<b>Title - Sujet</b> NGCC Griffon - PVN	
<b>Solicitation No. - N° de l'invitation</b> F7049-200157/A	<b>Amendment No. - N° modif.</b> 027
<b>Client Reference No. - N° de référence du client</b> F7049-200157	<b>Date</b> 2023-09-05
<b>GETS Reference No. - N° de référence de SEAG</b> PW-\$\$MD-029-29039	
<b>File No. - N° de dossier</b> 029md.F7049-200157	<b>CCC No./N° CCC - FMS No./N° VME</b>
<b>Solicitation Closes - L'invitation prend fin</b> <b>at - à 02:00 PM</b> Eastern Daylight Saving Time EDT <b>on - le 2023-10-11</b> Heure Avancée de l'Est HAE	
<b>F.O.B. - F.A.B.</b>	
<b>Plant-Usine:</b> <input type="checkbox"/> <b>Destination:</b> <input type="checkbox"/> <b>Other-Autre:</b> <input type="checkbox"/>	
<b>Address Enquiries to: - Adresser toutes questions à:</b> Jeddi, Loubna	<b>Buyer Id - Id de l'acheteur</b> 029md
<b>Telephone No. - N° de téléphone</b> (873) 455-3835 ( )	<b>FAX No. - N° de FAX</b> (819) -

## Demande de soumissions – Modification n° 027

### **Q#1: Élément de l'EDT 17.1**

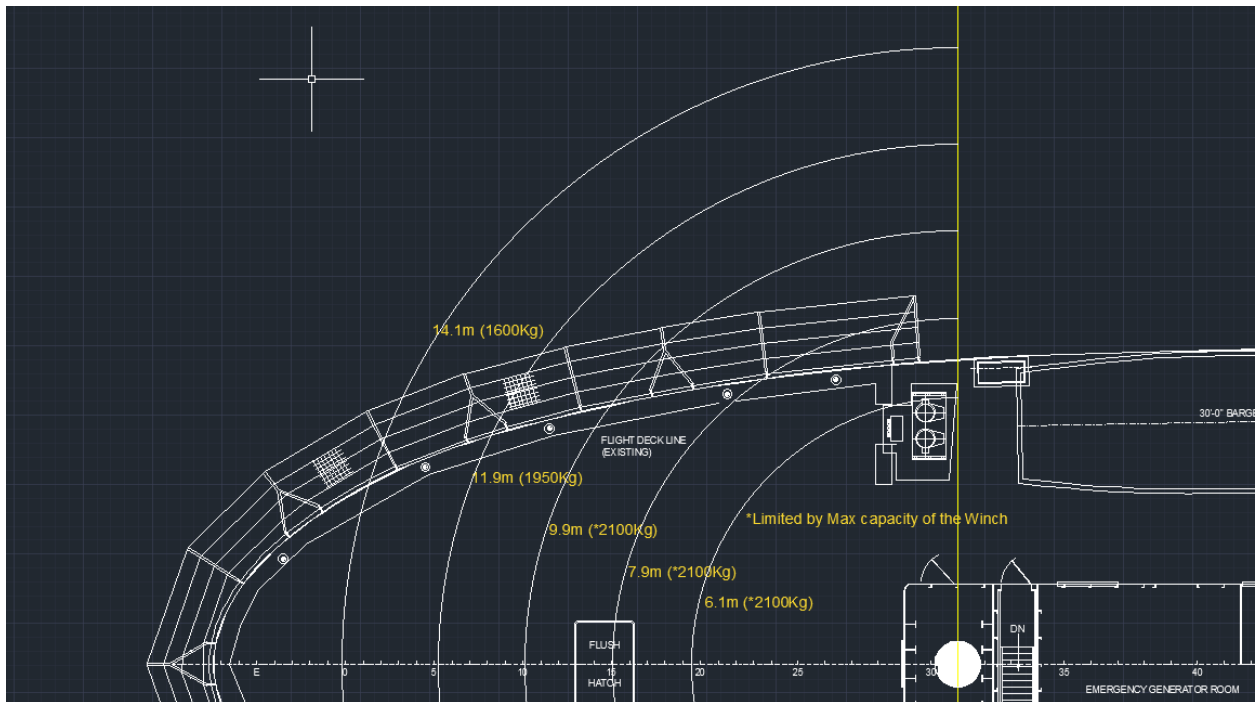
La grue doit-elle travailler à l'extérieur du navire ? ou seulement à l'intérieur du navire ? Jusqu'à quel état de la mer la grue doit-elle fonctionner ? la capacité demandée est de 1600 kg à 14,1 m dans l'état de la mer 0 ? ou dans un autre état de la mer ?

**R#1:** La grue doit avoir une portée de 14,1 m, une capacité de levage de 1600 kg et fonctionner à l'extérieur du navire, comme le montrent les captures d'écran ci-dessous. La grue est principalement utilisée pour soulever un panier chargé de provisions ou d'équipement depuis le quai et le décharger sur le pont du bateau. La capacité demandée de 1600kg à 14,1m se réfère à des conditions de "mer calme".
